Avis délibéré de la Mission Régionale d'Autorité environnementale de Nouvelle-Aquitaine sur le projet de construction d'une bioraffinerie lignocellulosique sur la plateforme industrielle de la commune de Lacq (64)

n°MRAe 2025APNA178

dossier P-2025-18434

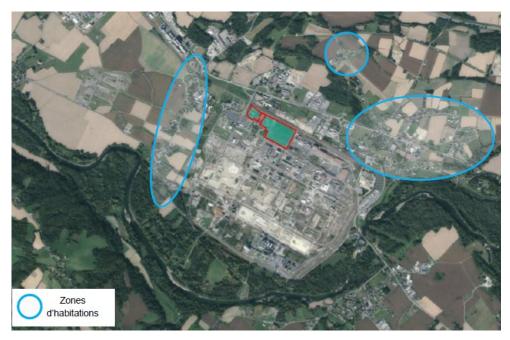
Deux espèces protégées ont cependant été identifiées : environ 10 pieds de Lotier hirsute et environ 10 Grenouilles vertes dans un regard en eau de 6 m². Pour ce qui concerne le Lotier hirsute, étant donné qu'il s'agit d'une espèce annuelle non en floraison à la période d'inventaire période, l'état des lieux aurait dû retenir l'ensemble des surfaces d'habitats favorables à l'espèces (et non seulement les dix pieds identifiés). Le constat de la présence de Grenouilles vertes aurait dû également conduire à davantage d'investigations.

La MRAe recommande que les niveaux d'enjeu du Lotier hirsute et de la Grenouille verte soient réevalués et pris en compte dans l'élaboration du projet. Par ailleurs, la présence de ces espèces doit être mentionnée dans le tableau de synthèse des enjeux du milieu naturel du projet de la page 88 de l'étude d'impact.
